H4-CA-219-R00

# 浜岡原子力発電所 敷地の地質・地質構造（コメント回答） 補足説明資料

2021年11月10日

# 審査会合・現地調査におけるコメント一覧（未回答分）

# 反射法地震探査（R01測線）における検討

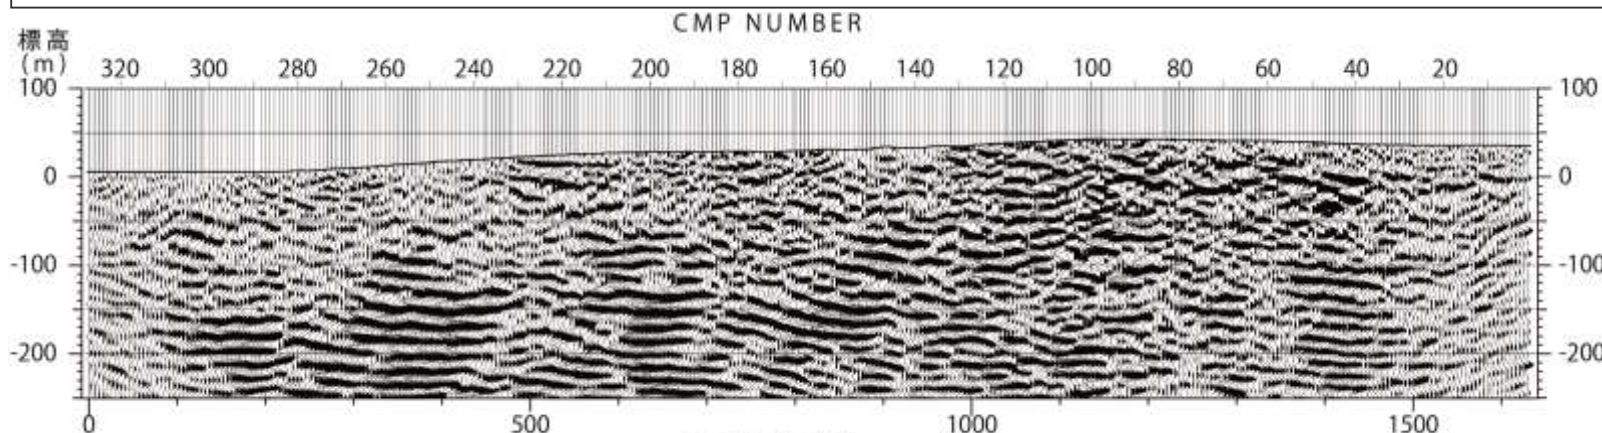
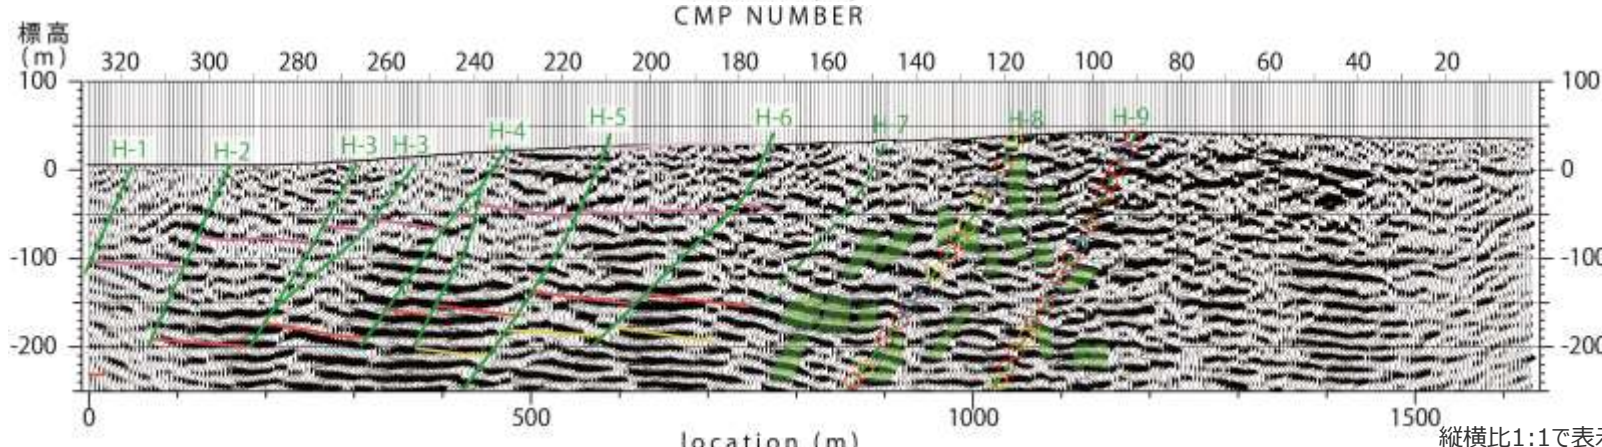
- H-8, H-9断層の平面分布について, 反射記録におけるH断層系の解釈も含めて検討すること。

- 本測線のCMP80～170程度において、標高-250m程度以浅の反射面は比較的明瞭である。これら明瞭な反射面には、比較的整然と連続する反射面群が断続的に認められる。それら反射面群を地表付近から深部にかけて直線状に分断する「南傾斜の明瞭な不連続面」（反射面の消失、断裂及び顕著な屈曲のいずれかが直線状に連続すると解釈できるもの）が認められ、これらはH-8及びH-9断層であると考えられる。
- 本測線で推定されるH-8及びH-9断層も、150m程度の間隔で分布し、傾斜は60°程度である。
- それらの断層の水平断面(T.P.-13.5m)におけるH-8及びH-9断層のCMPは、それぞれ123付近、96付近にあたり、この地点付近を通過するようH-8及びH-9断層の平面分布を推定した。

# H断層系分布図の変更点（水平断面）

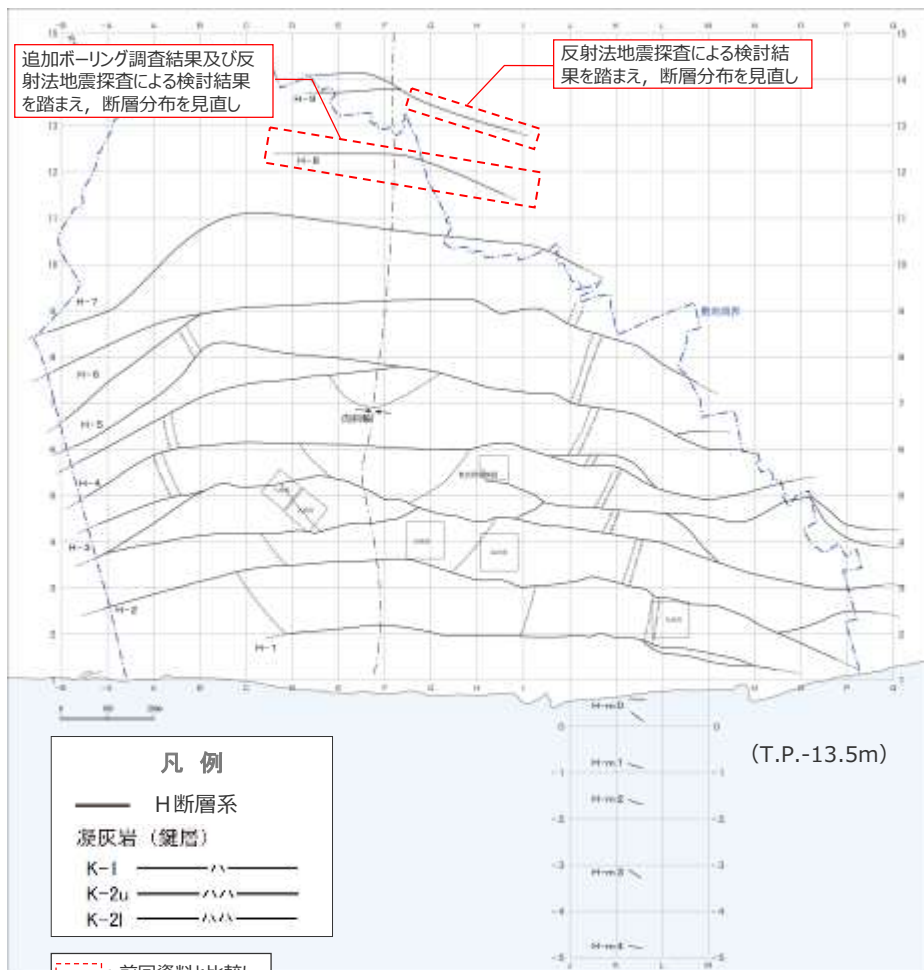
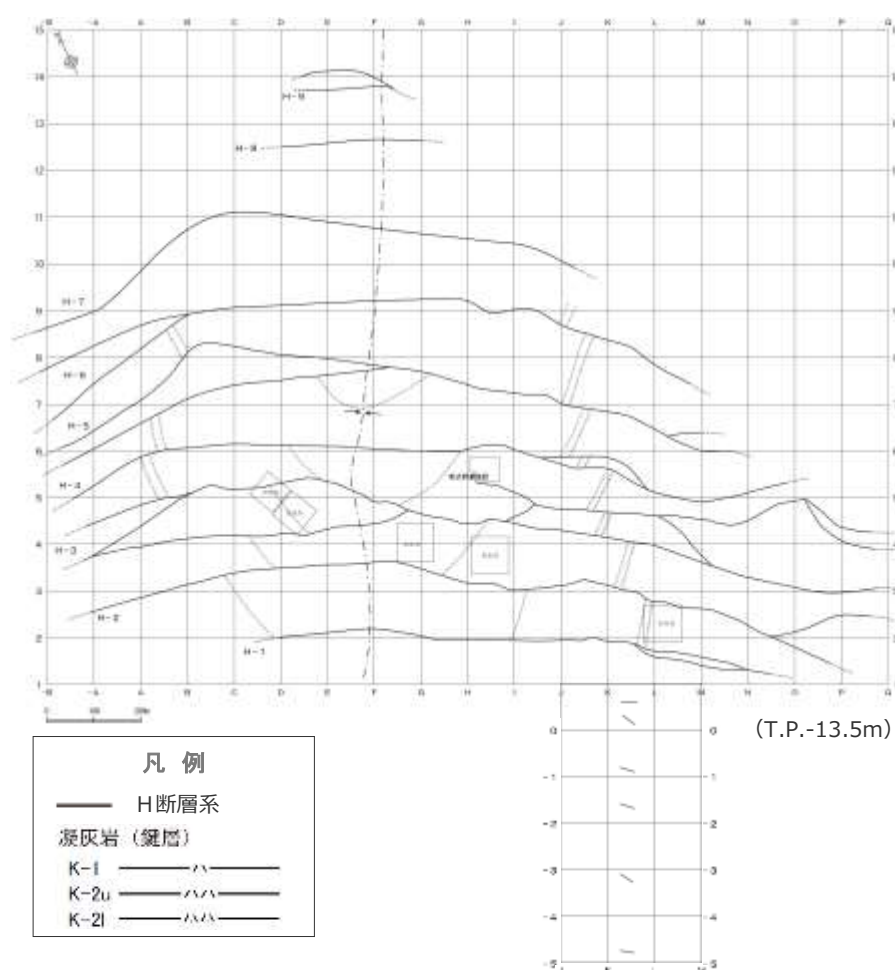
：前回資料と比較し、線形を変更した箇所

# 大深度ボーリングNo.5孔の柱状図において、“地層混交帯”とされている深部の断層の解釈（深度 420.30 ~ 423.56m）

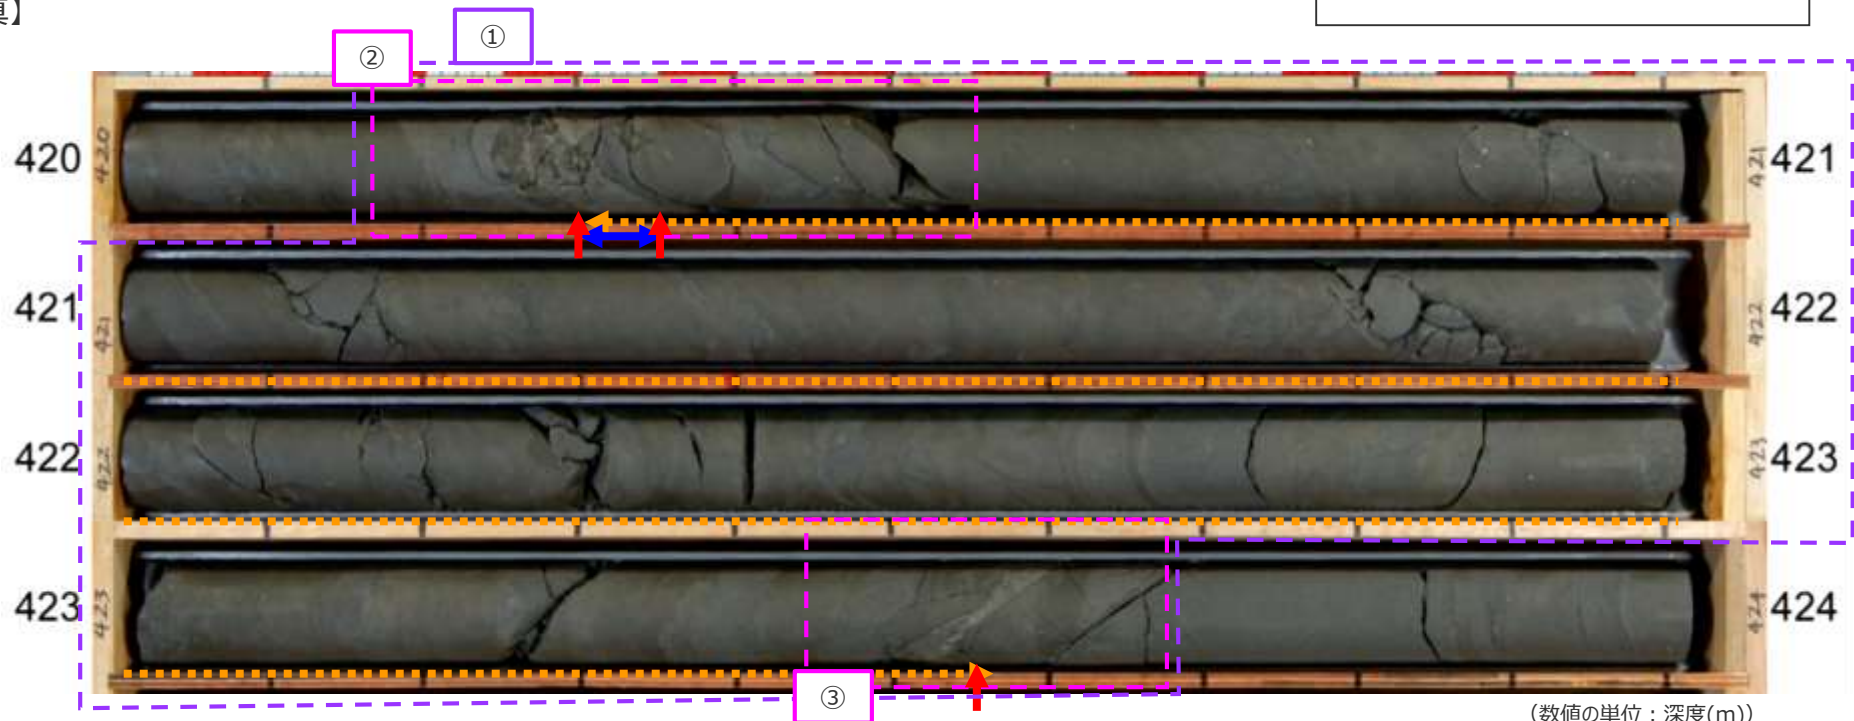
- 深部の断層がH断層系と同性状の断層ではないとする解釈について、一次データである柱状図の記載を、その後の解釈によって変更するのであれば、スケッチなどを用いた詳細な検討内容を示すこと。

- 420.30m~423.56mの区間を“地層混交帯”とし、上部の420.30m、下部の423.56mそれぞれに開離型断層としている。
- 以下、①地層混交帯部、②断層部（上側）、③断層部（下側）それぞれについて、詳細を確認する。

図 36H01断層の位置

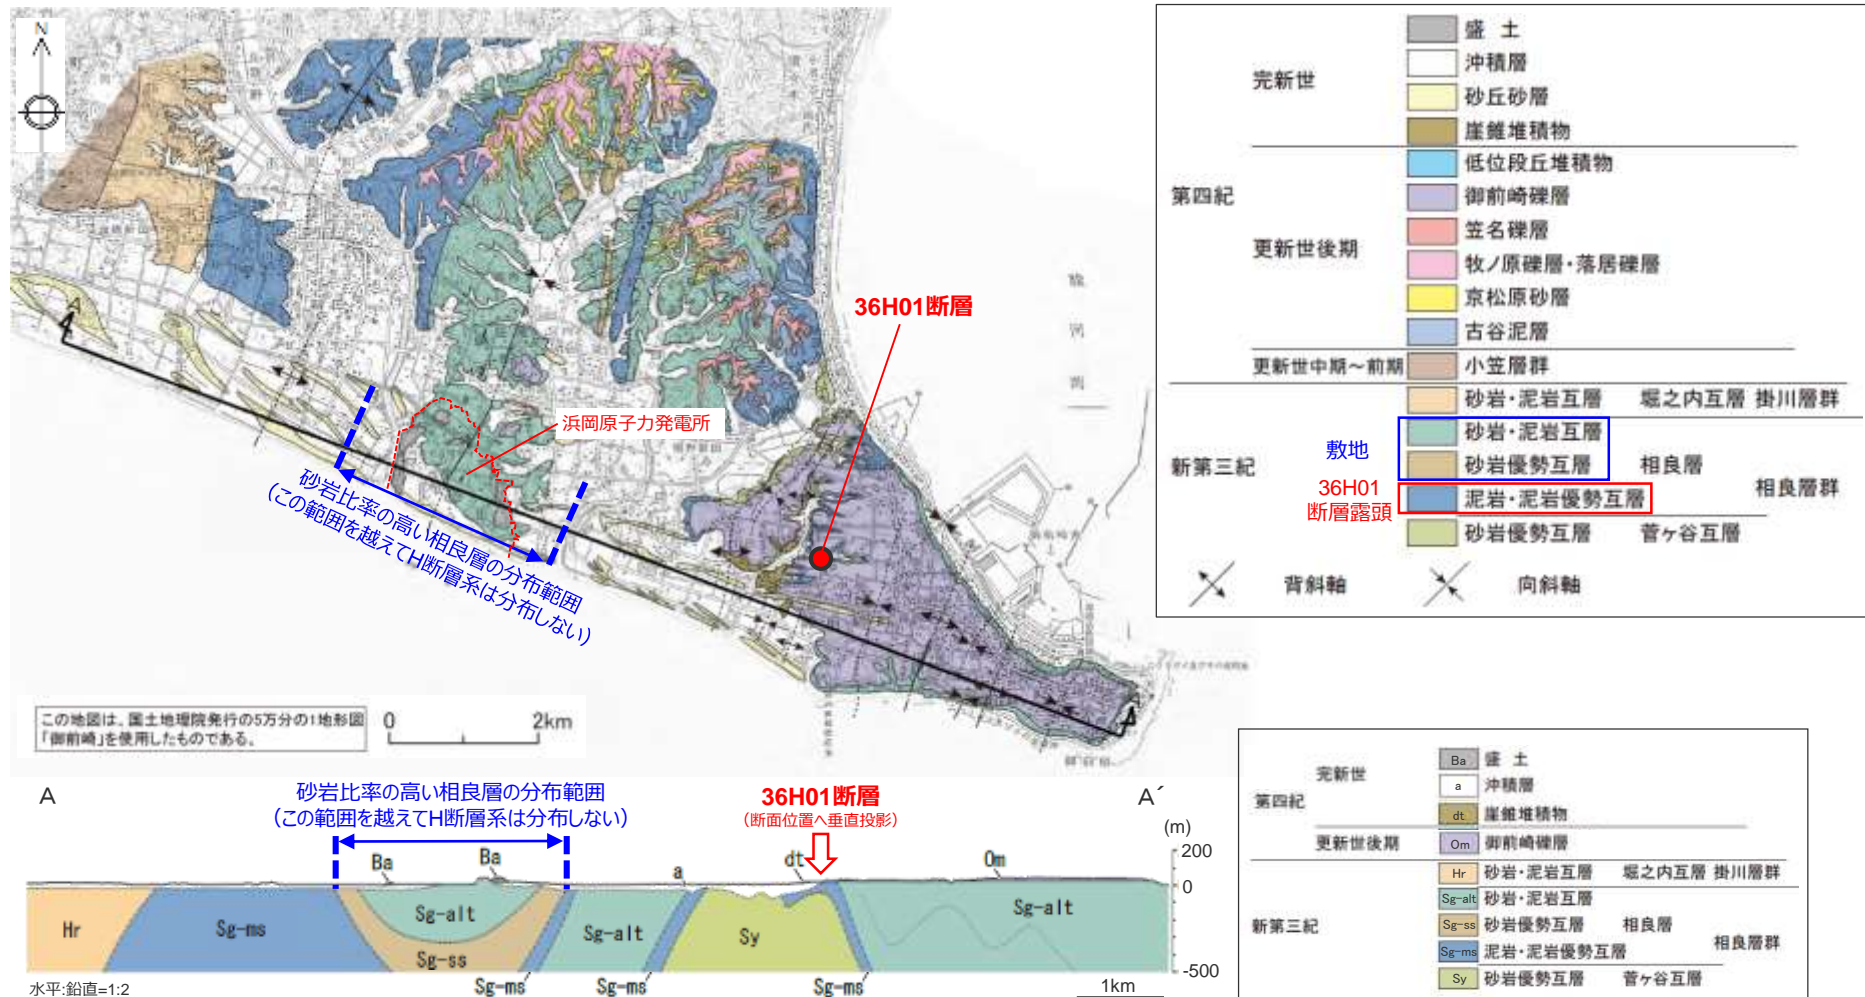
- 36H01断層はH断層系と同じ地質学的場で形成された、との新規規制基準適合性に係る4号炉設置変更許可申請書における記載について、同断層が今回示されたH断層系が分布しないとする地域に位置していることとの関係を説明すること。

- 36H01断層は、その性状から流動的な変形を生じるような未固結～半固結状態地盤において形成されたと考えられ、この点においてH断層系と類似している。
- しかし、36H01断層が認められるのは、敷地表層の砂岩泥岩互層及び敷地深部の砂岩比率の高い相良層（図中 砂岩優勢互層）よりもさらに下位の泥岩層であり、この層位関係を考慮すれば、断層形成時に流動的な変形を生じるような未固結～半固結状態にあった期間は、H断層系の母岩である砂岩泥岩互層と36H01断層の母岩である泥岩層では異なることから、H断層系と36H01断層の形成時期は異なり、両者は連続する断層ではないと考えられる。
